志賀原子力発電所適合性審査資料
SK2-地056-01
2022年7月8日

志賀原子力発電所2号炉 敷地周辺の地質・地質構造について

敷地近傍の断層の評価
(コメント回答)

2022年7月8日
北陸電力株式会社

反射法地震探査測線位置図

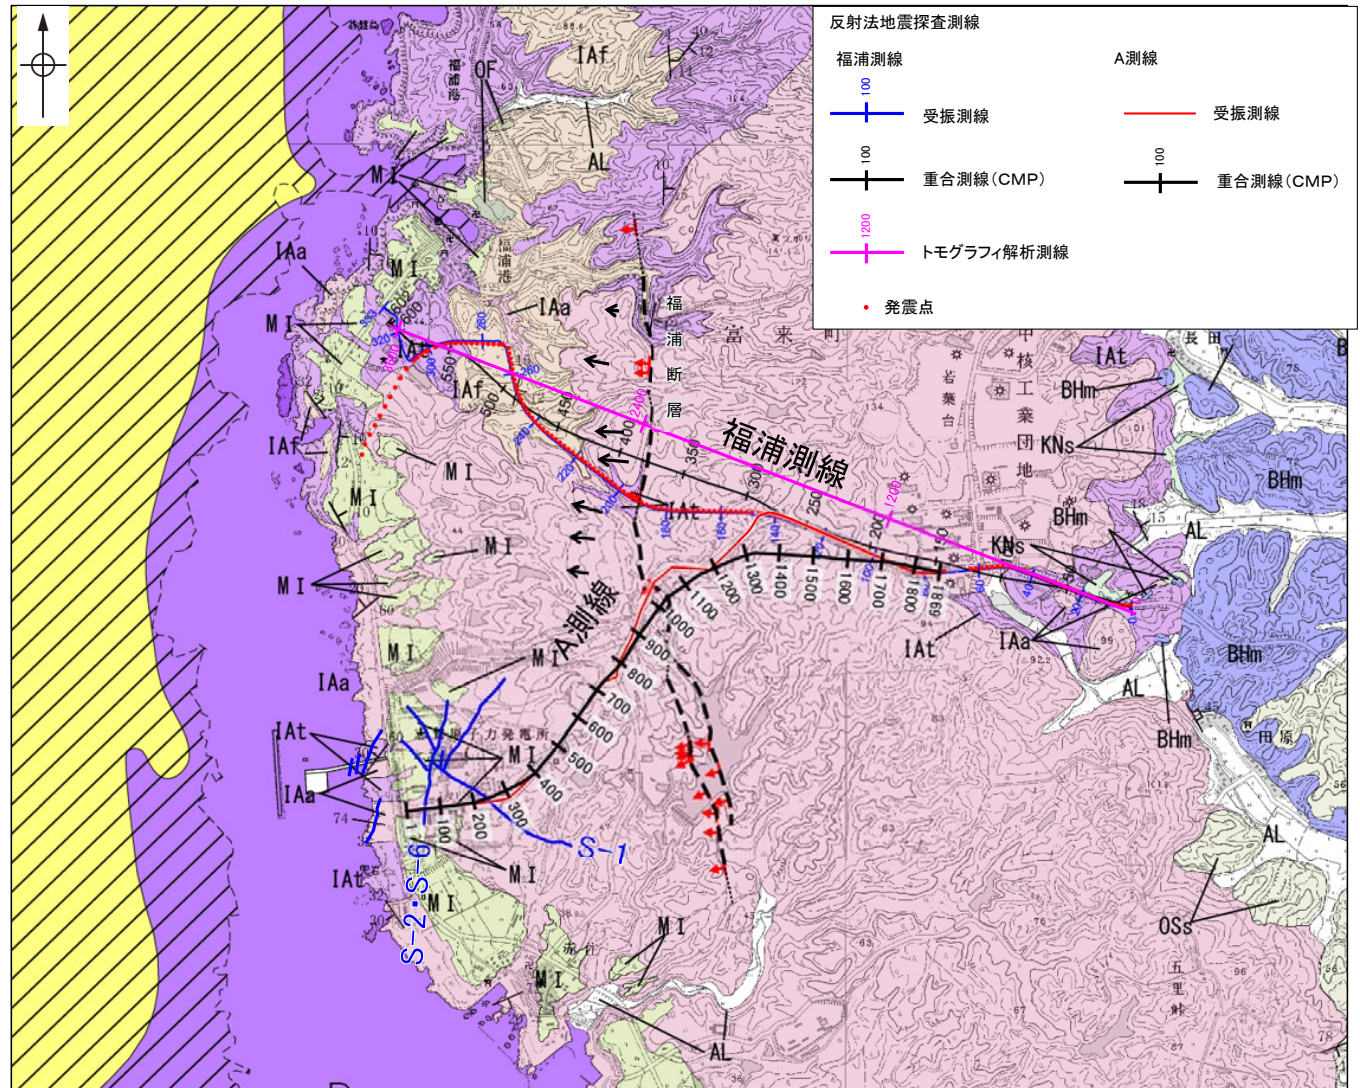
コメントNo.23の回答

【反射法地震探査_測線図】

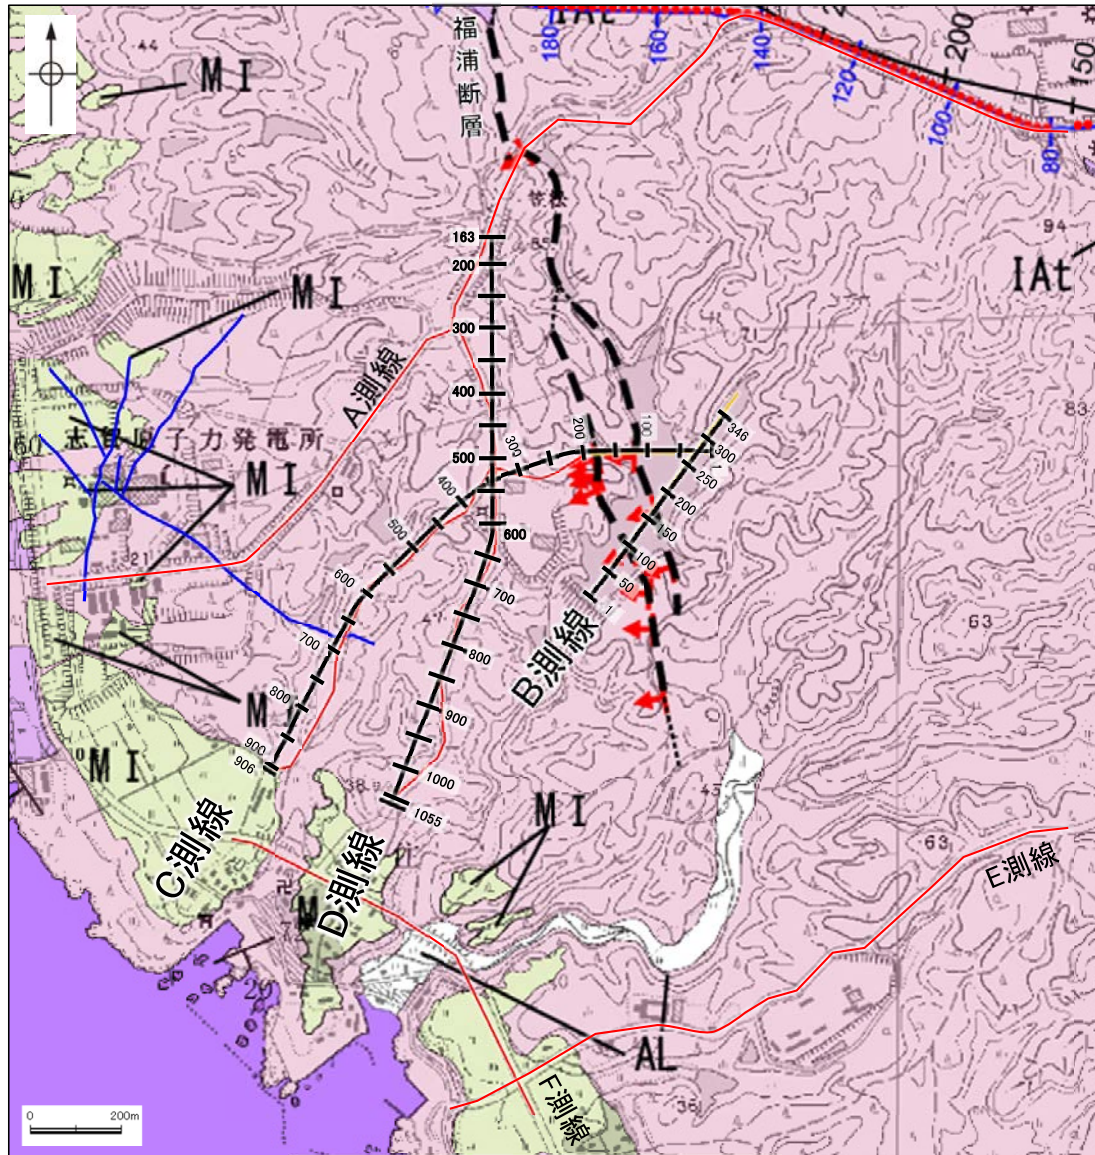
コメントNo.23の回答

- 大坪川ダム付近において、福浦断層の地下構造及び福浦断層南部の分布を把握するために、反射法地震探査(B,C,D測線)を実施した。
- 大坪川ダム付近のB測線, C測線において、西側のリニアメント・変動地形に対応して大坪川ダム右岸トレンチや北道路, 南道路において確認された断層の延長方向に、不明瞭ながら高角で西傾斜する反射面の不連続が認められ、西側のリニアメント・変動地形に対応する断層と推定した(次頁以降)。
- また、東側のリニアメント・変動地形の延長方向にも、不明瞭ながら一部で高角で西傾斜する反射面の不連続が認められ、東側のリニアメント・変動地形に対応する断層と推定した(次頁以降)。
- 福浦断層と敷地との間のD測線において、福浦断層から分岐、派生する断層は推定されない(P.76~78)。
